Oggetto: Ex art. 81-DPR n. 616/77 e DPR n. 383/94 e ss. mm. e ii. Procedimento di localizzazione delle opere d'interesse statale per l'accertamento di conformità alle prescrizioni delle norme e dei piani urbanistici ed edilizi.
Progetto definitivo per la "Realizzazione della nuova sede dl Dipartimento e della Scuola di Agraria presso il Polo Scientifico e Tecnologico di Sesto Fiorentino(FI)".
Attivazione procedimento di accertamento di conformità urbanistica (Class. Provv OO.PP 453 – Fasc. 583) - ATTESTAZIONE URBANISTICA ED EDILIZIA

Si attesta che il progetto definitivo relativo alla "Realizzazione della nuova sede di Dipartimento e della Scuola di Agraria presso il Polo Scientifico e Tecnologico di Sesto Fiorentino (FI)", oggetto di procedimento di accertamento di conformità urbanistica (Class. Provv OO.PP 453 – Fasc. 583):

REALIZZAZIONE DELLA NUOVA SEDE DEL DIPARTIMENTO E DELLA SCUOLA DI AGRARIA PRESSO IL POLO SCIENTIFICO E TECNOLOGICO DI SESTO FIORENTINO (FI) - ex ART. 81-DPR N. 616/77 e DPR N. 383/94 e ss. mm. e ii. (procedimento di localizzazione delle opere d'interesse statale per l'accertamento di conformità alle prescrizioni delle norme e dei piani urbanistici ed edilizi)

Estratto da 1517_D_00_SP_AR01_T_12_000-0_01_01 Verifiche urbanistiche

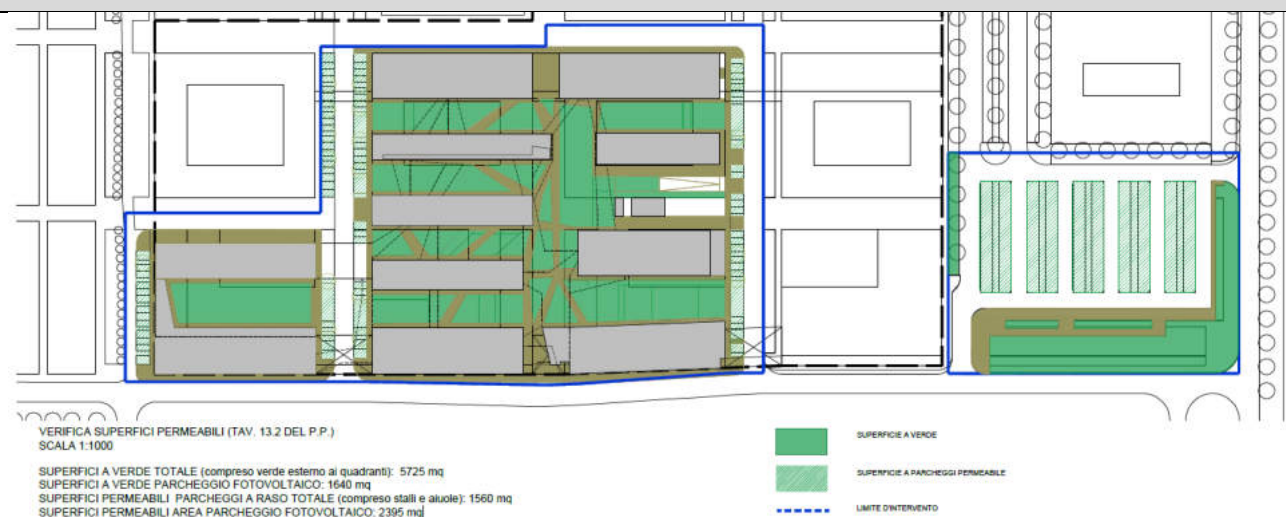
(“) occorre integrare la documentazione progettuale in quanto

contiene dati non omogenei..

In particolare dovrà essere fornito il dettaglio del computo:

- delle Superficie utile lorde;
- delle superfici a parcheggio di pertinenza (art. 41 sexies della L.1150/42) effettivamente soddisfatte con l'intervento in progetto.
